Planbeskrivelse

Mindre endring reguleringsplan

Gjeldende plan: «Mjåtveitmarka gnr. 22 bnr. 3, 6, 22, 166, 173 m.fl.»

Saksnr. Alver kommune: 22/3801

Figur 6 Utsnitt av endret plankart

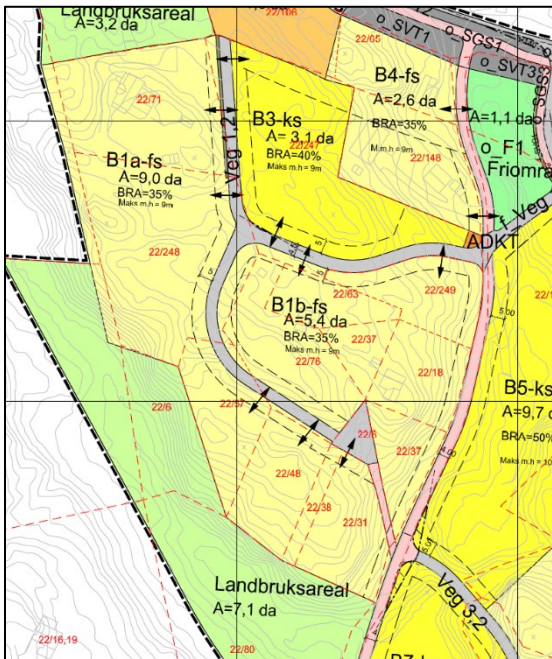
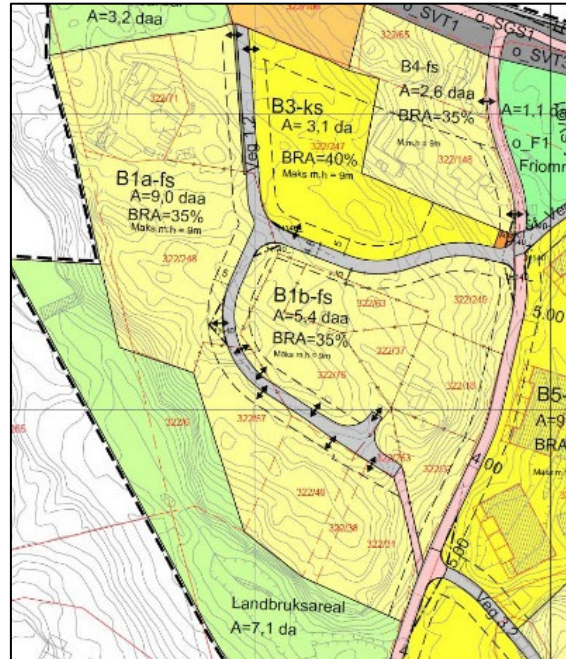
1. 5 avkjørselspiler er flyttet. Det er lagt til 2 nye avkjørselspiler.
2. Vendehammer i enden av veg 1.2 er endret i tråd med gitt dispensasjon i forbindelse med rammesøknad for nytt veg og VA-anlegg (ref. sak 21/5193). Formålgrenser langs tilgrensende boligformål felt B1a og B1b er justert. Areal som ikke lenger er nødvendig til vegformål er innlemmet i boligformål felt B1a. Medfører ikke vesentlig endring i areal per felt.
3. Byggegrense på felt B1a er tilpasset etter endring snuhammer.
4. Det er lagt inn frisiktsoner og hensynssoner for frisikt i tråd med prosjekterte vegtegninger.
5. Eiendomsgrenser som skal oppheves er vist i plankart, i tråd med omsøkt sammenslåing saksnr. 22/3278 (journaldato 20.04.2022).

Figur 11 Regulert avkjørsel kommer for nært kryss.

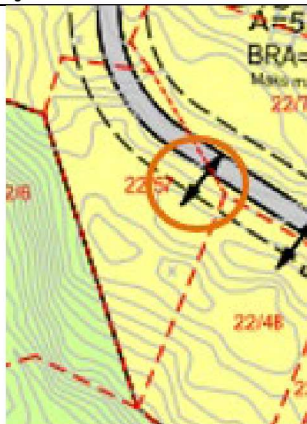
Regulert avkjørsel kommer for nært kryss og legges derfor lenger sør i avstand til krysset. Man får samlet avkjørsel til 5 boenheter, noe som er en fordel med tanke på trafiksikkerhet.

Figur 13 Regulert avkjørsel.

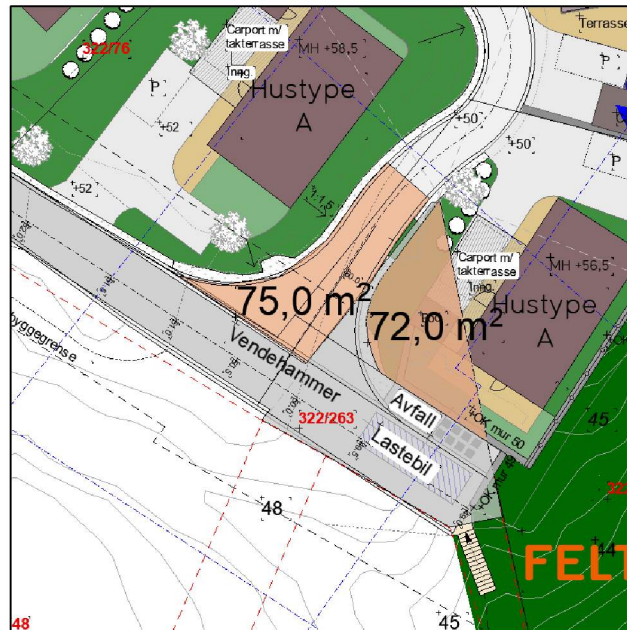
Regulert avkjørsel flyttes noen meter lenger vest på grunn av ønsket utforming på tomten (plassering hus, parkering under bygg og uteoppholdsareal).

- Haugen VVA sin vurdering er at regulerte avkøyrer ikkje gir realiserbar eller trafiksikre løysningar og nye avkøyrer bør derfor heller byggjast i høve til utomhusplanen.
- Avkøyrer til felt B1a og B1b er prosjektert og friskt og utforming er kontrollert.
- Det er også kontrollert at avkøyrer til tomtene gir naudsynt friskt (4x20m) mot anten hovudveg eller felles køyreveg. Gjeld spesielt tomtene 01-03 (felt B1b) og tomt 07 (felt B1a).

Bakgrunnen for å regulere avkjørsler i reguleringsplan er å sikre trafikksikker tilkomst til de aktuelle eiendommene/feltene. Etter Haugens vurdering gir ikke regulerte avkjørsler realiserbare eller trafikksikre løsninger. Dette blir ivare tatt ved omsøkt endring av avkjørsler.

Figur 15 Utklipp fra utomhusplan der omsøkte omfordeling er vist.

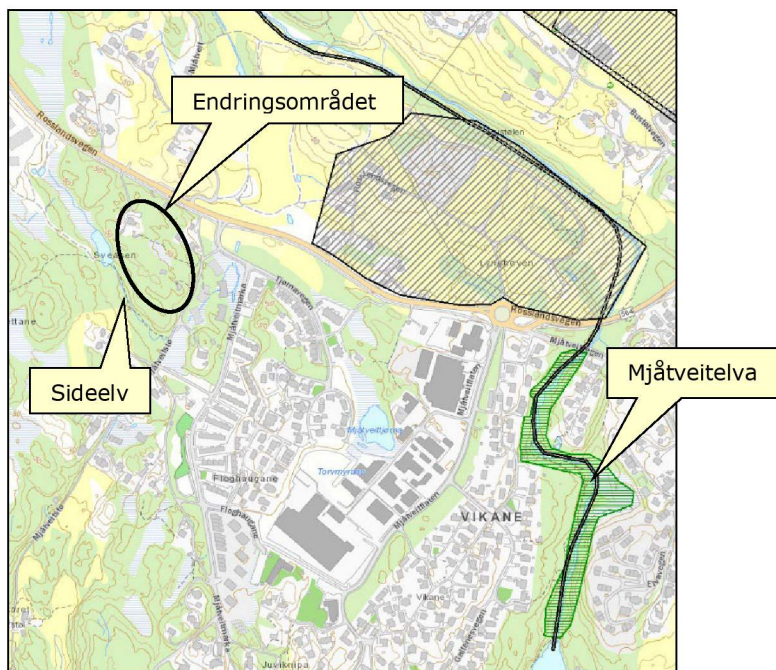
I forbindelse med søknad om veg og VA-anlegg er det gitt rammetillatelse med dispensasjon fra boligformål ved utforming av vendehammer (ref. sak 21/5193). Ny vendehammer er dimensjonert i henhold til krav for liten lastebil (LL) og tyngre kjøretøy i henhold til NS 9432:2014 (avfall), jf. uttalesak snr. 21/10465-22/6391.

Dispensasjonen som er gitt medfører at grunneier (som er samme for de berørte eiendommene) mister areal regulert til bolig. Det synes derfor rimelig å omdisponere arealet som ikke lenger er nødvendig for vegformål til boligformål. Arealene er omtrent tilsvarende i areal (ca. 75 m² og 72 m², jf. figur), så endringen vil ikke medføre økt boligareal/utnyttelse i forhold til det som er regulert.

I tillegg til rettferdighet for grunneier, er fordelene ved å gjøre omsøkte omdisponering at tilgrensende eneboligtomt får en mer hensiktsmessig utforming, slik at man kan trekke nybygg lenger inn på tomten og unngå større terrenginngrep/støttemurer.

Figur 20 Reguleringsplan for Mjåtveitmarka si tilgrensing til reguleringsplan for Mjåtveitstø ved denne reguleringsendringa

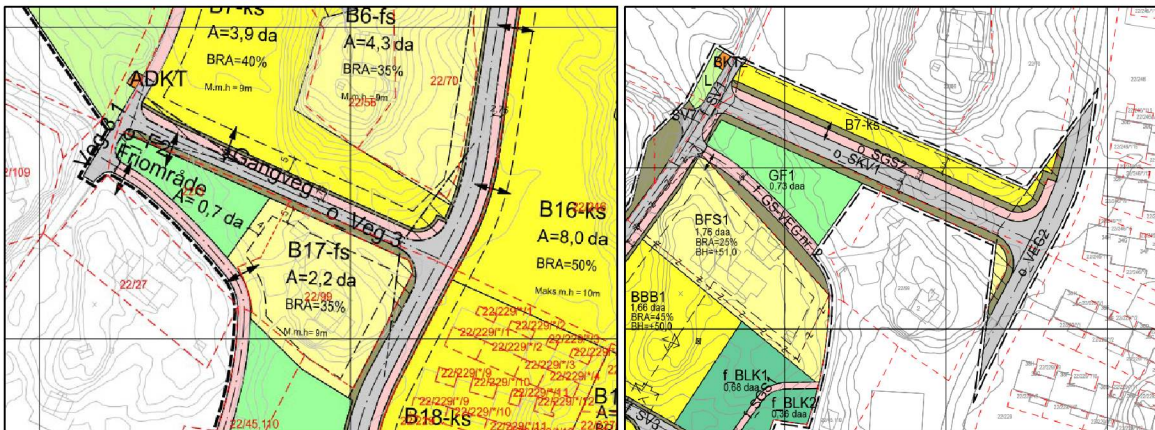
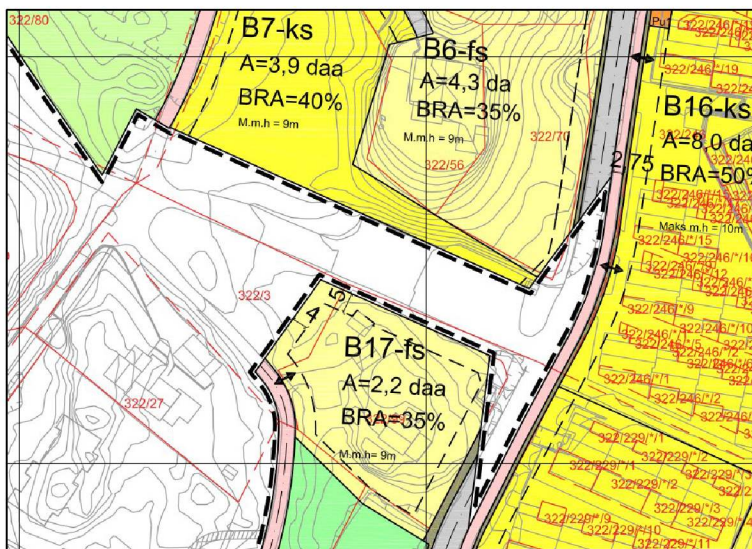
Siste reguleringsendring av reguleringsplan for Mjåtveitmarka i 2018, tok ikke for seg at det var vedtatt en reguleringsplan for Mjåtveitstø i 2017. Disse to reguleringsplanane overlappar hverandre på o_Veg 3, Veg 3,1, o_F2 og to ulike gangveger. Se utklipp under.

At en i reguleringsendringen av reguleringsplan for Mjåtveitmarka i 2018, ikke tok ut det overlappende området var en feil. Endringen i 2018 omhandlet ikke dette området.

For å rette opp i denne feilen velger en nå å trekke inn plangrensen i reguleringsplan for Mjåtveitmarka, slik at det ikke er noko tvil om at reguleringsplan for Mjåtveitstø ligger som gjeldende plan for dette området. Dette er en ren planteknisk feilretting, som i realiteten ikke vil ha noen innvirkning.
